新検査制度施行をまたぐ場合の輸入燃料体検査と設工認に係る質問事項

ケース 1 - 1 . 2020年4月以前に部材・成型加工済みで未輸入 (輸入燃料体検査申請済)

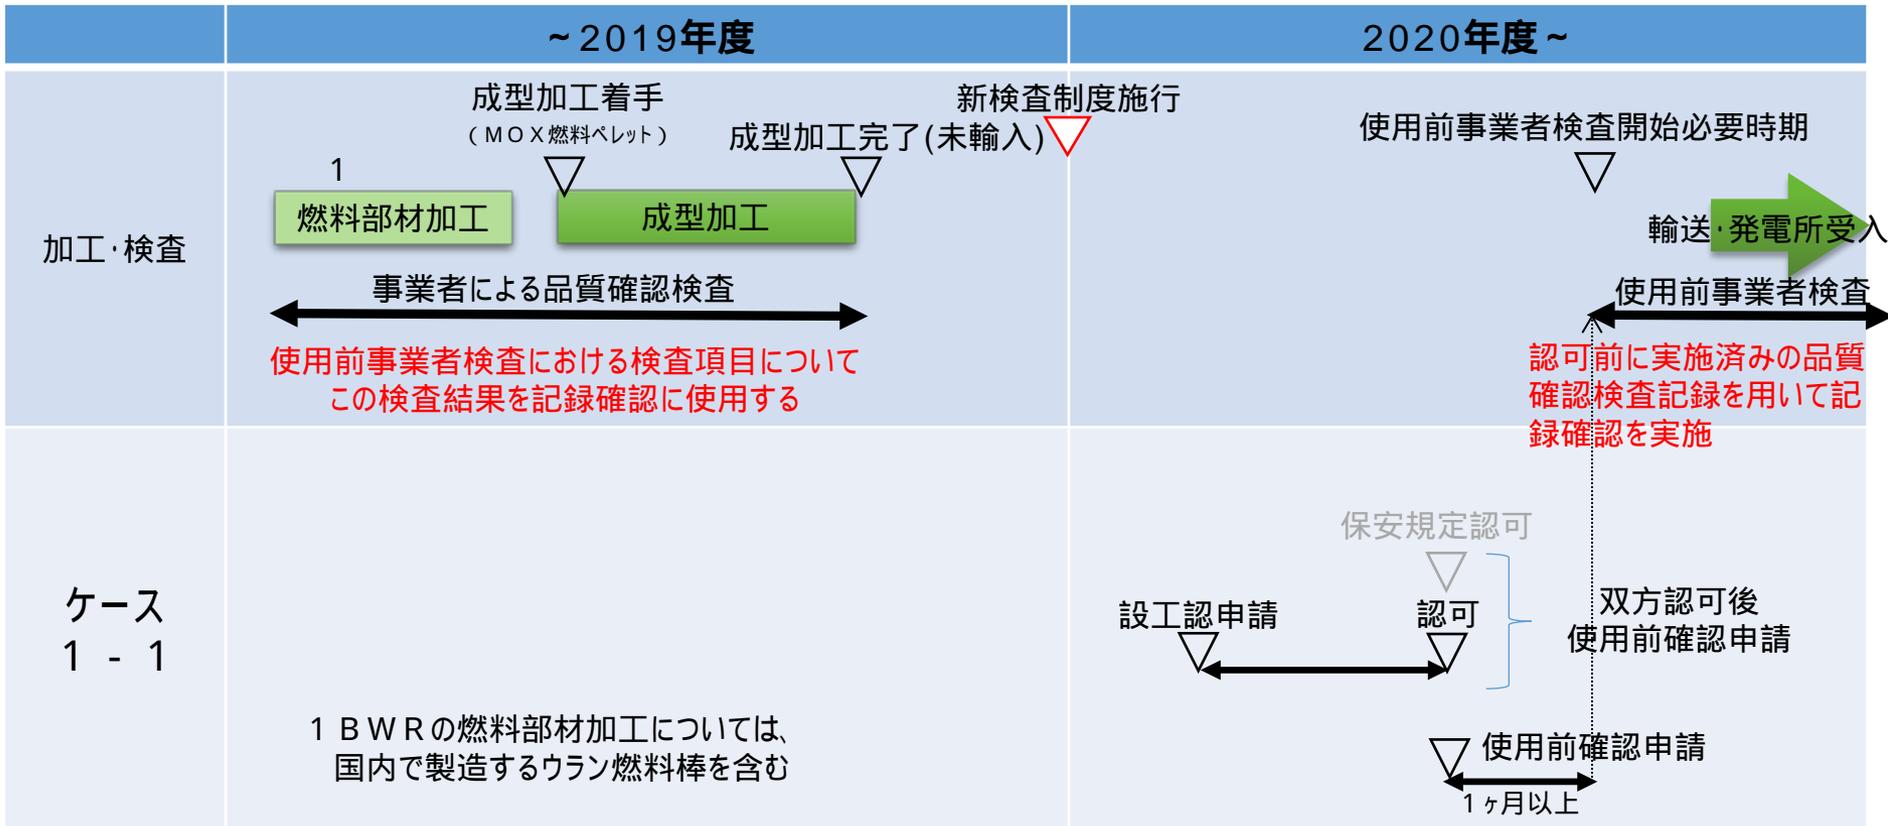
- 使用前事業者検査項目のうち制度移行前に実施した品質確認検査項目についてはやり直すことができないことから、使用前事業者検査の中で立会検査に該当するものも含めて、品質確認検査記録を対象とした記録確認により検査を行うが良いか。
- 設工認本文に記載した仕様は基本的に使用前事業者検査対象となるが、品質確認では確認していない仕様も設工認本文に記載する予定であり、実施済みの品質確認記録を使用前事業者検査で扱える場合でも、一般的な使用前事業者検査と比較して検査項目に差が生じる。これらについては事業者による品質確認記録はないことから、使用前事業者検査の中でメーカーの検査記録を対象とした記録確認検査を行うが良いか。
- このケースで、設工認認可前に当該加工が完了しているが、炉規法上の工事の着手は適合性確認検査の開始であり、使用前事業者検査は設工認認可後に行われるため、認可前に着手していることにはならないと考えるが問題ないか。

ケース1 - 2 . 2020年4月以前に部材加工を行っているが成型加工未着手（輸入燃料体検査申請済）

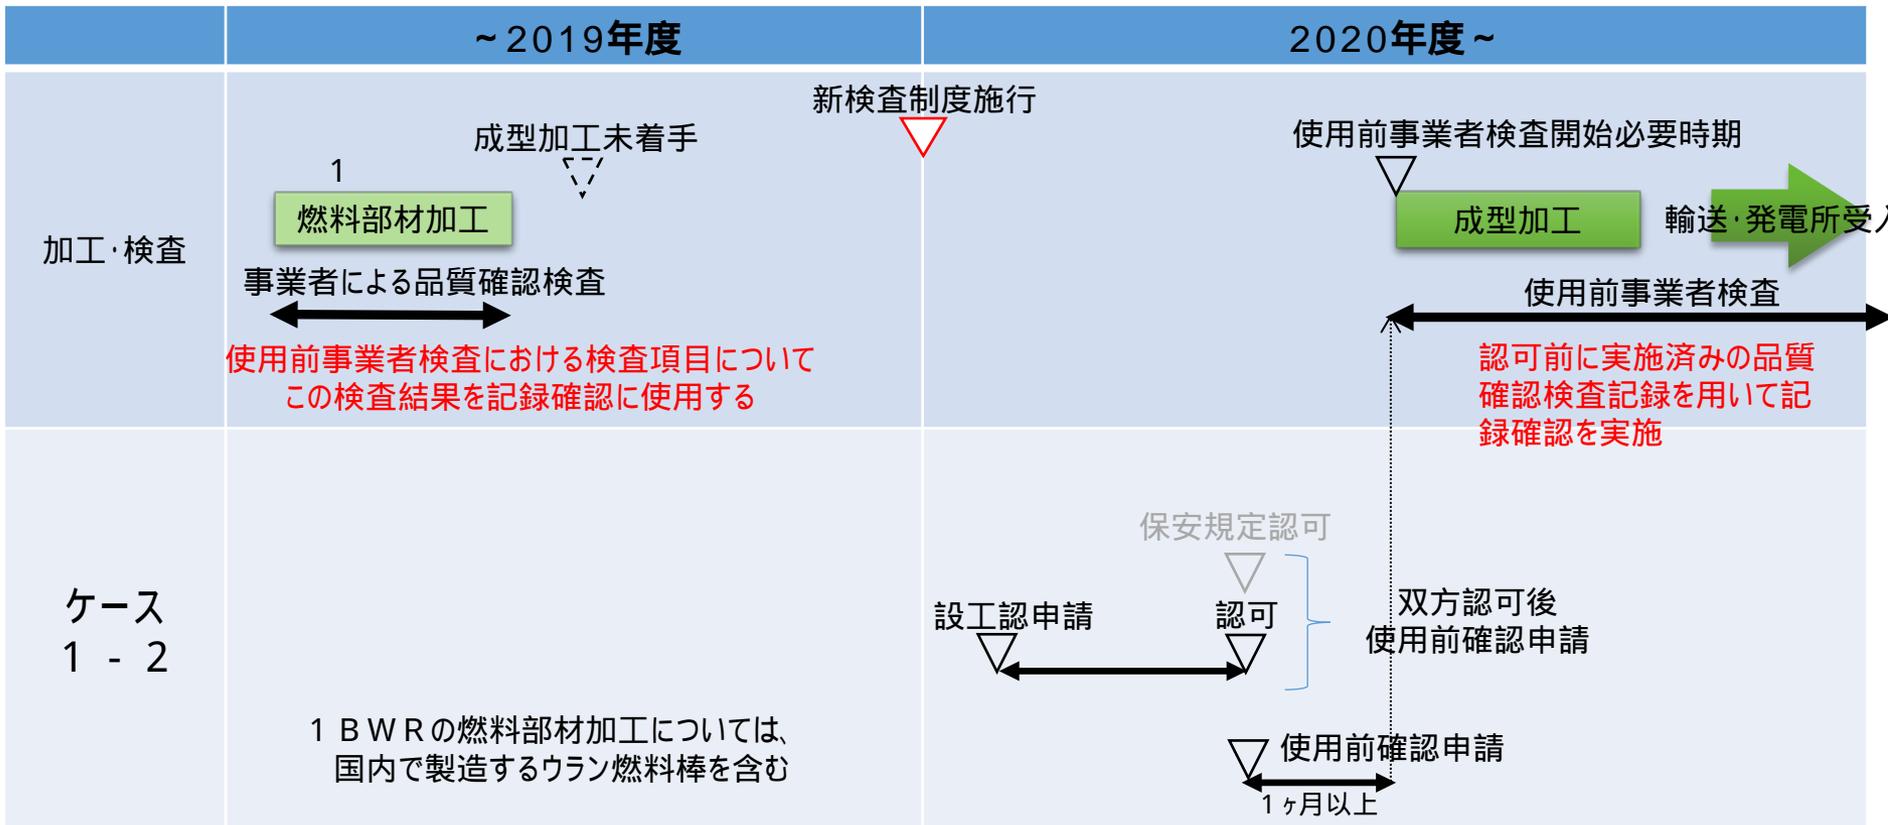
- 使用前事業者検査項目のうち制度移行前に実施した品質確認検査項目についてはやり直すことができないことから、使用前事業者検査の中で立会検査に該当するものも含めて、品質確認検査記録を対象とした記録確認により検査を行うが良いか。
- 設工認本文に記載した仕様は基本的に使用前事業者検査対象となるが、品質確認では確認していない仕様も設工認本文に記載する予定であり、実施済みの品質確認記録を使用前事業者検査で扱える場合でも、一般的な使用前事業者検査と比較して検査項目に差が生じる。これらについては事業者による品質確認記録はないことから、使用前事業者検査の中でメーカの検査記録を対象とした記録確認検査を行うが良いか。
- このケースで、設工認認可前に燃料部材加工が完了しているが、炉規法上の工事の着手は適合性確認検査の開始であり、使用前事業者検査は設工認認可後に行われるため、認可前に着手していることにはならないと考えるが問題ないか。

ケース1 - 3 . 2020年4月以前に部材・ウラン燃料棒成型加工済み、MOX成型加工未着手（輸入燃料体検査未申請）

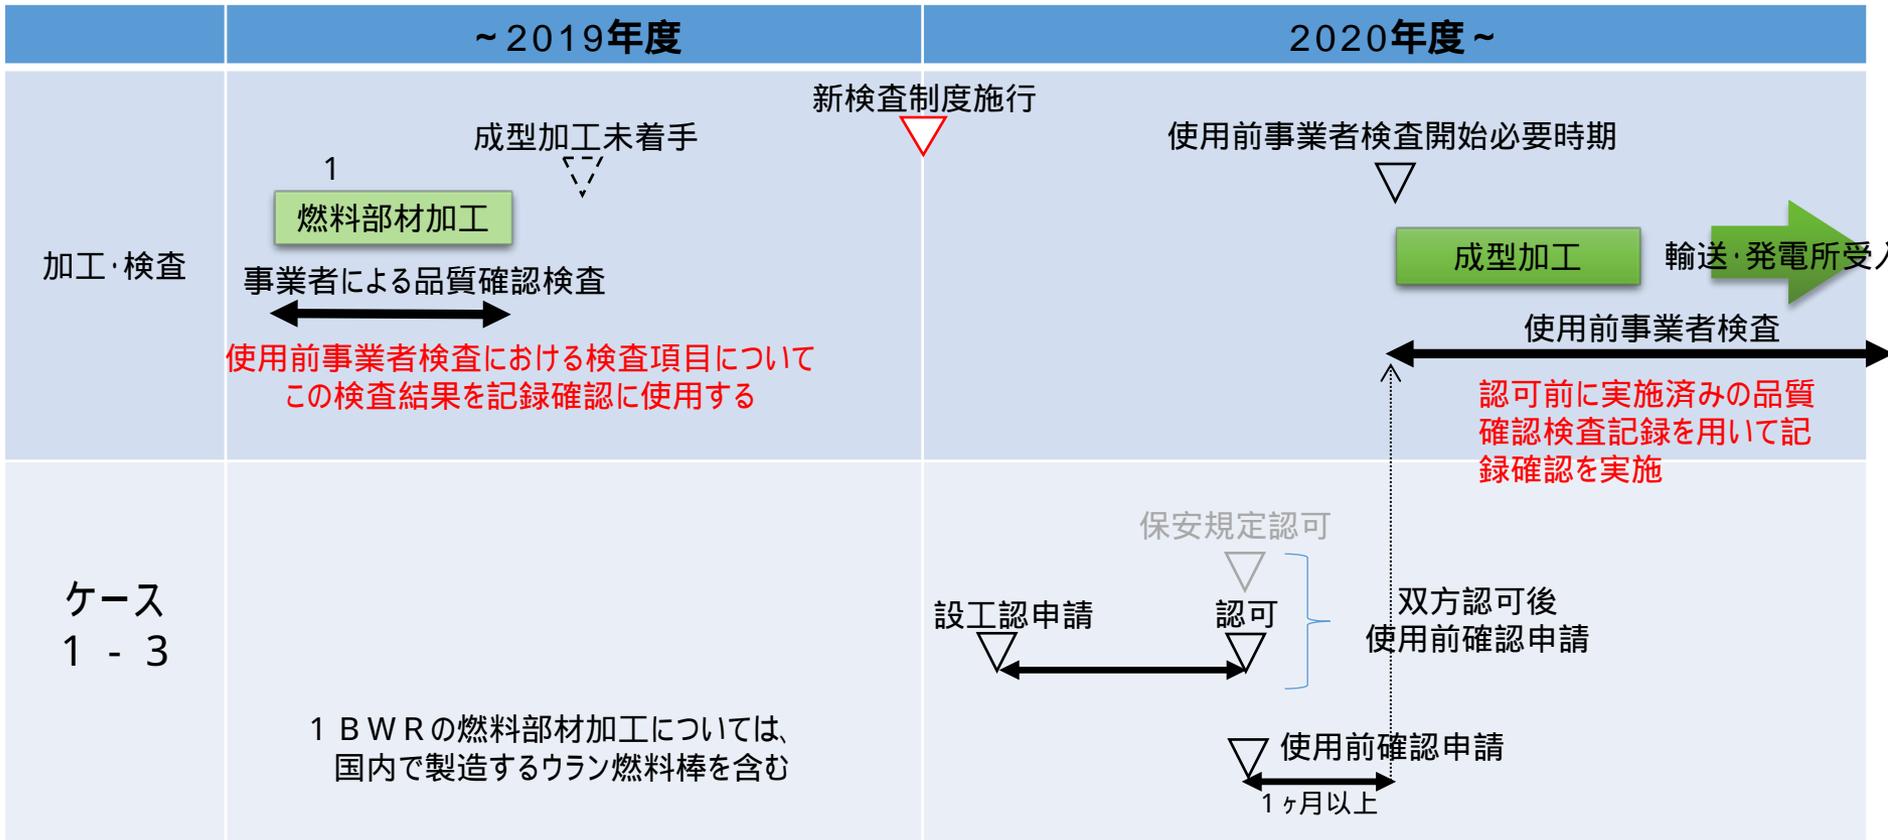
- 使用前置業者検査項目のうち制度移行前に実施した品質確認検査項目についてはやり直すことができないことから、使用前置業者検査の中で立会検査に該当するものも含めて、品質確認検査記録を対象とした記録確認により検査を行うが良いか。
- 設工認本文に記載した仕様は基本的に使用前置業者検査対象となるが、品質確認では確認していない仕様も設工認本文に記載する予定であり、実施済みの品質確認記録を使用前置業者検査で扱うことができる場合でも、一般的な使用前置業者検査と比較して検査項目に差が生じる。これらについては事業者による品質確認記録はないことから、使用前置業者検査の中でメーカーの検査記録を対象とした記録確認検査を行うが良いか。
- このケースで、設工認認可前に燃料部材加工が完了しているが、炉規法上の工事の着手は適合性確認検査の開始であり、使用前置業者検査は設工認認可後に行われるため、認可前に着手していることにはならないと考えるが問題ないか。

ケース 2 - 1 . 成型加工着手が2020年4月以前で、加工が2020年4月をまたぐ（設工認申請が4/1以降）

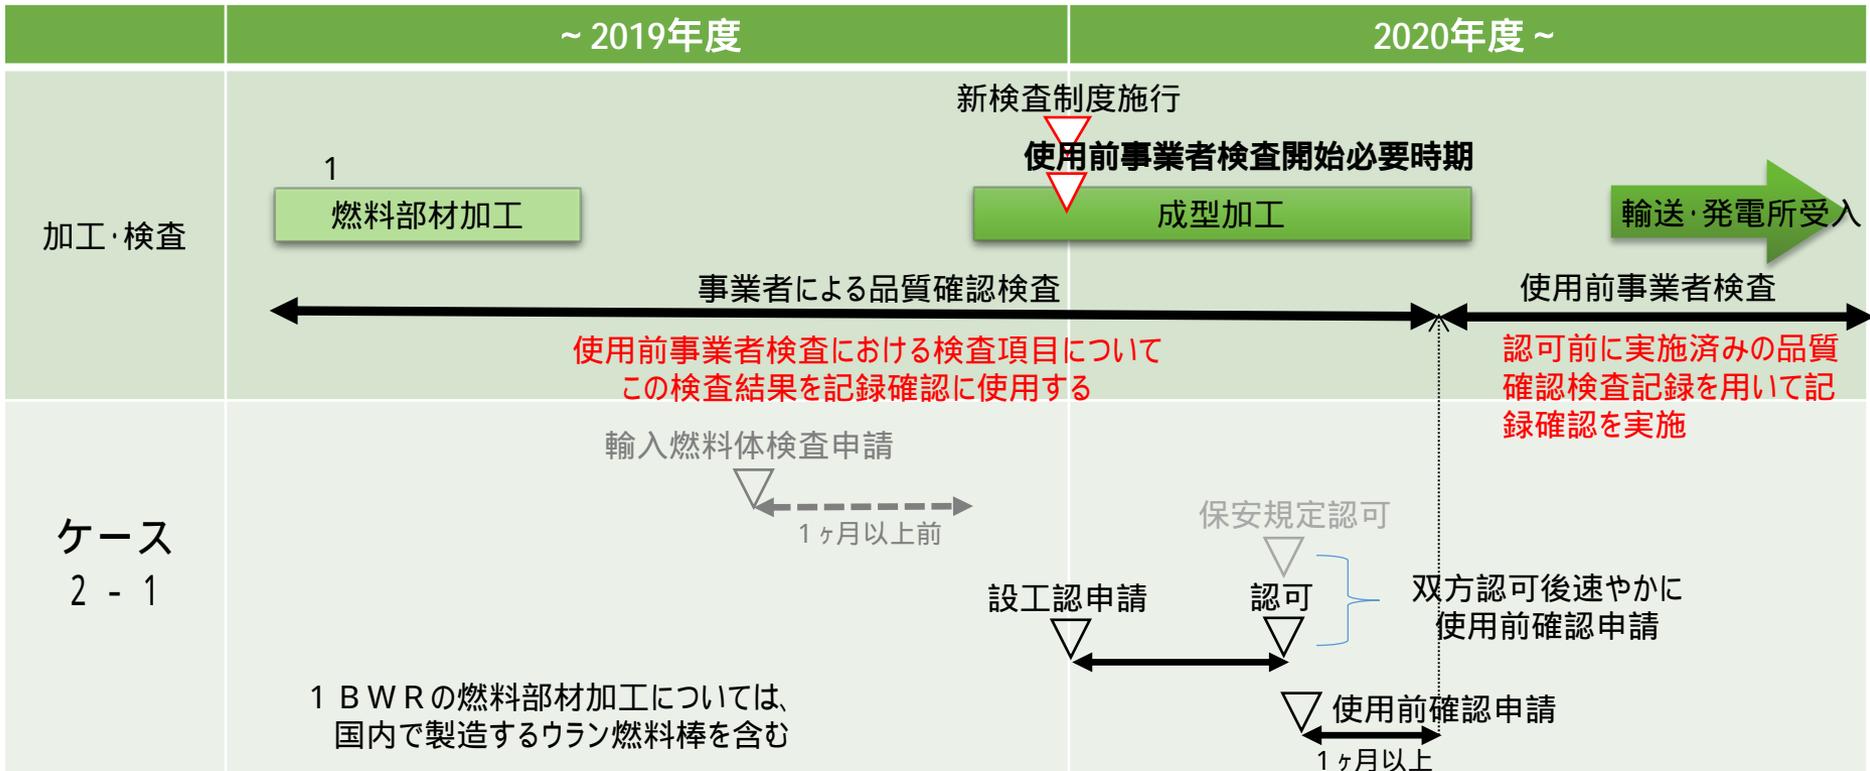
- 使用前事業者検査項目のうち制度移行前に実施した品質確認検査項目についてはやり直すことができないことから、使用前事業者検査の中で立会検査に該当するものも含めて、品質確認検査記録を対象とした記録確認により検査を行うが良いか。
- このケースで、制度施行（4/1）以降に燃料体の個別設工認を申請するが、認可までの間に申請中の設工認記載の工事の方法等および保安規定を踏まえた社内標準に基づき実施した品質確認検査記録について、使用前事業者検査の中で立会検査に該当するものも含めて、品質確認検査記録を対象とした記録確認により検査を行うが良いか。このとき、認可時点で成型加工中の場合は、社内手続きの後、速やかに使用前確認申請を行い、初回の使用前事業者検査開始までの間に実施した品質確認検査記録についても、前述の記録確認による検査を行うが良いか。また、記録確認による検査を含む使用前事業者検査においては、加工の工程によらず検査を実施するが良いか。
- 設工認審査の結果、設工認申請時点から検査項目の追加等の補正があった場合、実施できない検査項目についてはメーカーの検査記録を対象とした記録確認検査を行うが良いか。
- このケースで、設工認認可前に当該加工が完了する場合もあるが、炉規法上の工事の着手は適合性確認検査の開始であり、使用前事業者検査は設工認認可後に行われるため、認可前に着手していることにはならないと考えるが問題ないか。

ケース 2 - 2 . 成型加工着手が2020年4月以前で、加工が2020年4月をまたぐ（設工認申請が4/1以前）

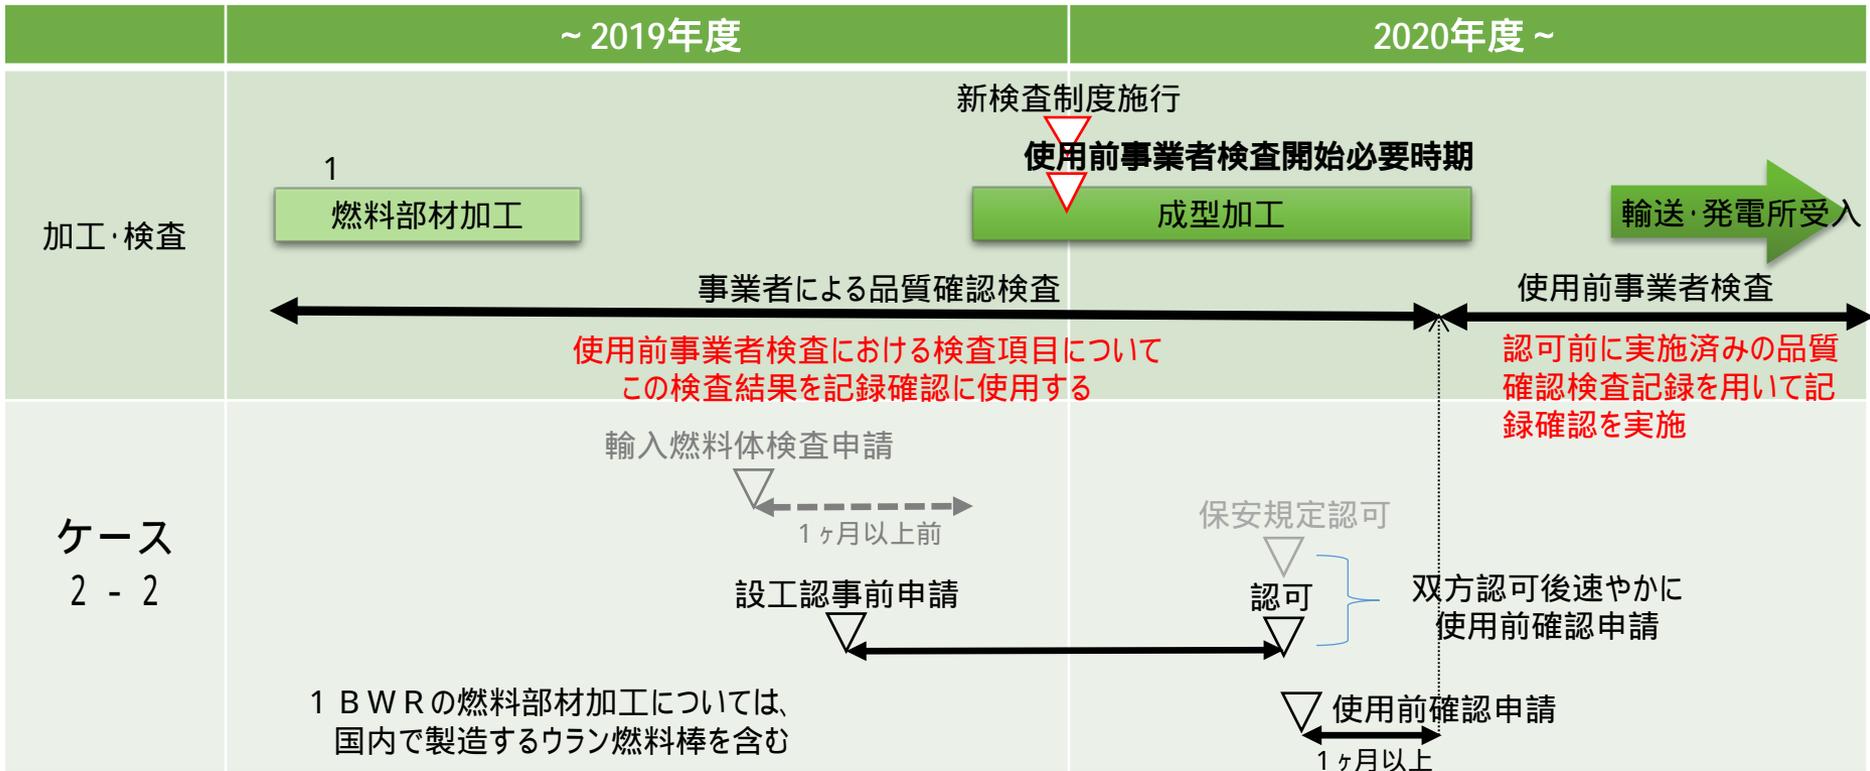
- 使用前事業者検査項目のうち制度移行前に実施した品質確認検査項目についてはやり直すことができないことから、使用前事業者検査の中で立会検査に該当するものも含めて、品質確認検査記録を対象とした記録確認により検査を行うが良いか。
- このケースで、燃料体の個別設工認を事前申請したものについては、認可までの間に申請中の設工認記載の工事の方法等および保安規定を踏まえた社内標準に基づき実施した品質確認検査記録について、使用前事業者検査の中で立会検査に該当するものも含めて、品質確認検査記録を対象とした記録確認により検査を行うが良いか。このとき、認可時点で成型加工中の場合は、社内手続きの後、速やかに使用前確認申請を行い、初回の使用前事業者検査開始までの間に実施した品質確認検査記録についても、前述の記録確認による検査を行うが良いか。また、記録確認による検査を含む使用前事業者検査においては、加工の工程によらず検査を実施するが良いか。
- 設工認審査の結果、設工認申請時点から検査項目の追加等の補正があった場合、実施できない検査項目についてはメーカーの検査記録を対象とした記録確認検査を行うが良いか。
- このケースで、設工認認可前に当該加工が完了する場合もあるが、炉規法上の工事の着手は適合性確認検査の開始であり、使用前事業者検査は設工認認可後に行われるため、認可前に着手していることにはならないと考えるが問題ないか。

ケース 3 - 1 . 燃料部材加工および成型加工着手が2020年4月以降で、2020年度の早い時期に使用前事業者検査を開始する必要がある（設工認申請が4/1以降）

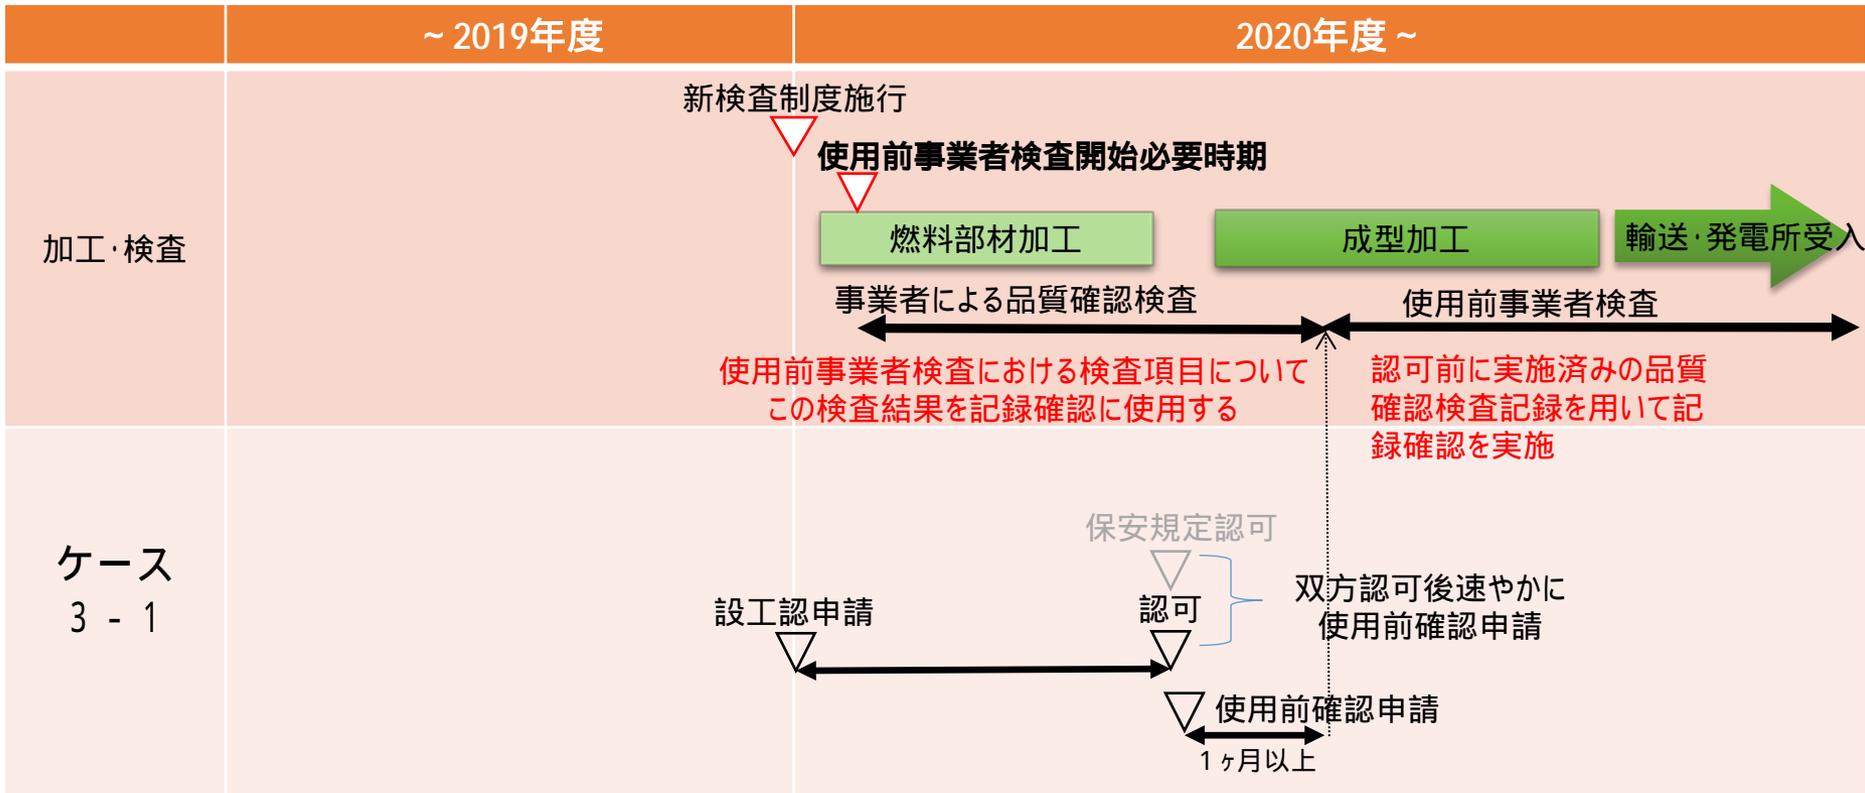
- このケースで、制度施行（4/1）以降に燃料体の個別設工認を申請するが、認可までの間に申請中の設工認記載の工事の方法等および保安規定を踏まえた社内標準に基づき実施した品質確認検査記録について、使用前事業者検査の中で立会検査に該当するものも含めて、品質確認検査記録を対象とした記録確認により検査を行うが良いか。このとき、認可時点で成型加工中の場合は、社内手続きの後、速やかに使用前確認申請を行い、初回の使用前事業者検査開始までの間に実施した品質確認検査記録についても、前述の記録確認による検査を行うが良いか。また、記録確認による検査を含む使用前事業者検査においては、加工の工程によらず検査を実施するが良いか。
- 設工認審査の結果、設工認申請時点から検査項目の追加等の補正があった場合、実施できない検査項目についてはメーカーの検査記録を対象とした記録確認検査を行うが良いか。
- このケースで、設工認認可前に燃料部材加工が完了する場合もあるが、炉規法上の工事の着手は適合性確認検査の開始であり、使用前事業者検査は設工認認可後に行われるため、認可前に着手していることにはならないと考えるが問題ないか。

ケース3 - 2 . 燃料部材加工および成型加工着手が2020年4月以降で、2020年度の早い時期に使用前事業者検査を開始する必要がある（設工認申請が4/1以前）

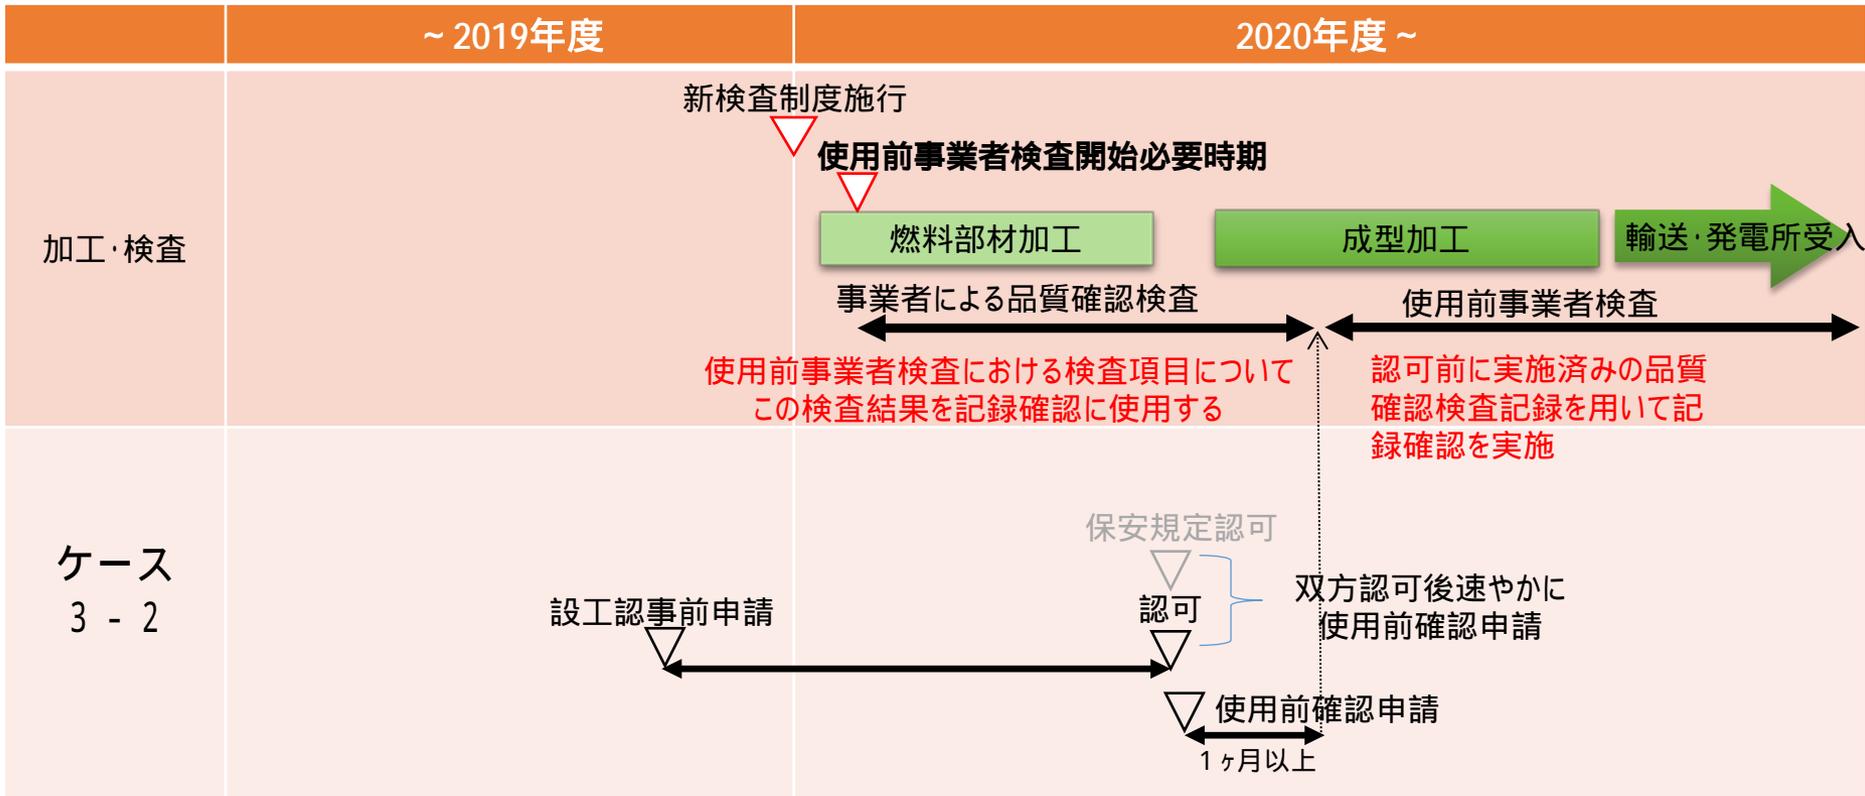
○このケースで、燃料体の個別設工認を事前申請したものについては、認可までの間に申請中の設工認記載の工事の方法等および保安規定を踏まえた社内標準に基づき実施した品質確認検査記録について、使用前事業者検査の中で立会検査に該当するものも含めて、品質確認検査記録を対象とした記録確認により検査を行うが良いか。このとき、認可時点で成型加工中の場合は、社内手続きの後、速やかに使用前確認申請を行い、初回の使用前事業者検査開始までの間に実施した品質確認検査記録についても、前述の記録確認による検査を行うが良いか。また、記録確認による検査を含む使用前事業者検査においては、加工の工程によらず検査を実施するが良いか。

○設工認審査の結果、設工認申請時点から検査項目の追加等の補正があった場合、実施できない検査項目についてはメーカーの検査記録を対象とした記録確認検査を行うが良いか。

○このケースで、設工認認可前に燃料部材加工が完了する場合もあるが、炉規法上の工事の着手は適合性確認検査の開始であり、使用前事業者検査は設工認認可後に行われるため、認可前に着手していることにはならないと考えるが問題ないか。
